ს ა ე ქ ს პ ე რ ტ ო დ ა ს კ ვ ნ ა

N 01/18 **14.06.2018წ.**

ქ. თბილისში, დავით აღმაშენებლის ხეივანი N122-ში, მიწის ნაკვეთზე საკადასტრო კოდით N 01.72.14.014.614 არსებული შენობის - ავტოსალონის რეკონსტრუქციის სართულის დაშენებით არქიტექტურული პროექტის „ტექნიკური რეგლამენტის - შენობა-ნაგებობების უსაფრთხოების წესების დამტკიცების თაობაზე“ საქართველოს მთავრობის 2016 წლის 28 იანვრის N41 დადგენილების მოთხოვნებთან შესაბამისობის თაობაზე

დამკვეთი: შპს „გლობალ მოტორს ჯორჯია - ჯი ემ ჯი“, დირექტორი გოჩა როსტიაშვილი
საპროექტო ობიექტის მისამართი: ქ. თბილისი, დავით აღმაშენებლის ხეივანი N122, მიწის ნაკვეთი საკადასტრო კოდით N 01.72.14.014.614
საპროექტო ობიექტი: ავტოსალონი
მშენებლობის სახეობა: რეკონსტრუქცია

საპროექტო ჭრილი 3-3

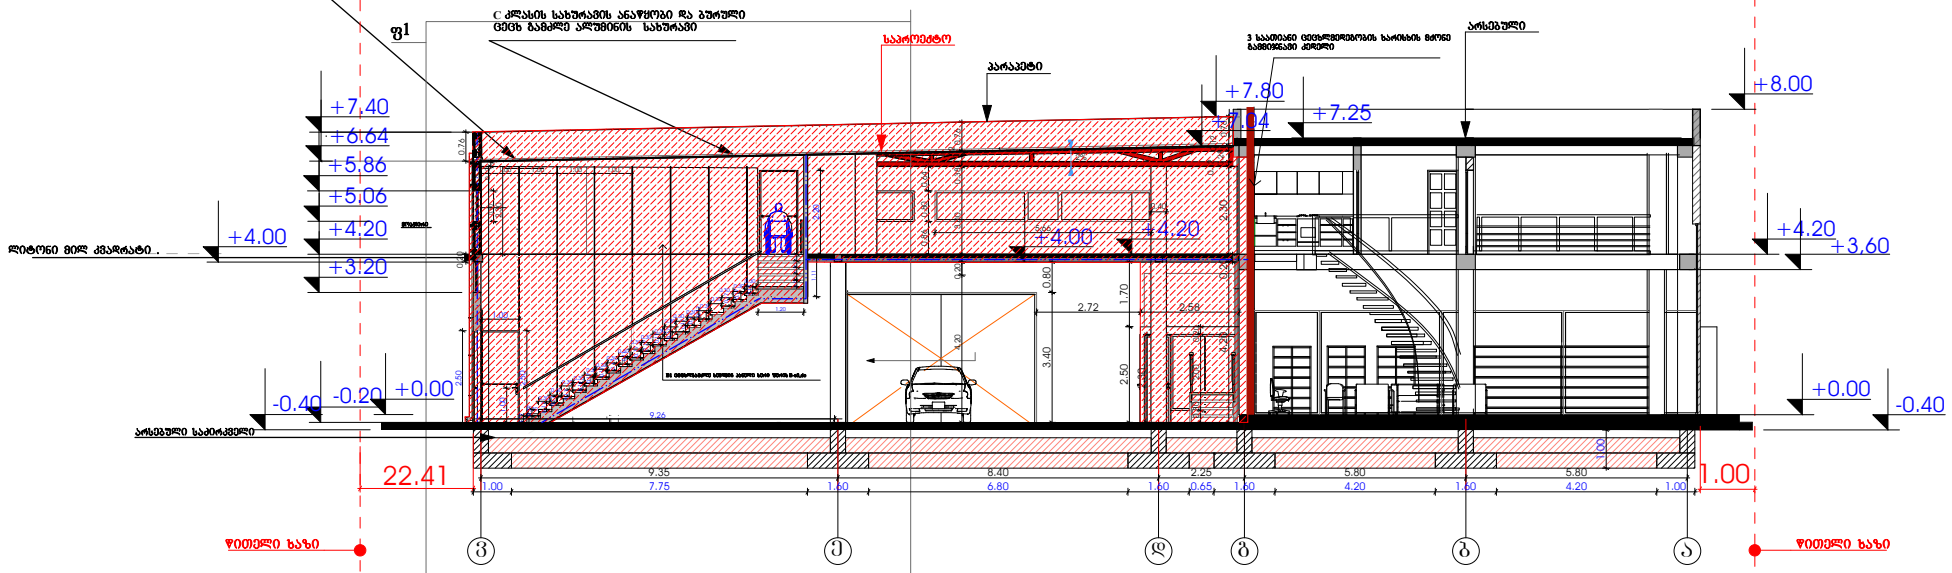
1503.2 ქვეთავის თანახმად, ჰიდროიზოლაცია ისე უნდა მოეწყოს, რომ კედლისზედა ბურულების გადაბმების, ნესტგამტარი მასალების, პარაპეტის კედლების გადაკვეთის ადგილებისა და სახურავის ზედაპირზე არსებული სხვა ღიობების გავლით ნესტმა ვერ შეაღწიოს კედელსა და სახურავში, ხოლო 1503.2.1 ქვეთავის თანახმად, ჰიდროიზოლაცია უნდა მოთავსდეს კედლისა და სახურავის გადაკვეთის ადგილებში, წყალსადინარ არხებთან, სახურავის ქანობის ან მიმართულების შეცვლის ადგილებში, ასევე, სახურავის ღიობების გარშემო. ლითონის ჰიდროიზოლაცია უნდა იყოს კოროზიამედეგი და, არანაკლებ, 0,5 მმ სისქისა (No. 26 გალვანიზებული ფურცლისა). 1503.3 ქვეთავის შესაბამისად, კედელზედა ბურული. პარაპეტის კედლები სათანადოდ უნდა დაიფაროს არაწვადი, წყალგაუმტარი მასალებით, რომელთა სისქე პარაპეტის კედლების სისქეზე ნაკლები არ უნდა იყოს. **ზემოაღნიშნული მოთხოვნები გათვალისწინებულია პროექტში.**

ჰიდროიზოლაცია ისე უნდა მოეწყოს,
რომ კედლისზედა ბურულების გადაბმების,
ნესტგამტარი მასალების, პარაპეტის კედლების
გადაკვეთის ადგილებისა და სახურავის
ზედაპირზე არსებული სხვა ღიობების
გავლით ნესტმა ვერ შეაღწიოს კედელსა და სახურავში.
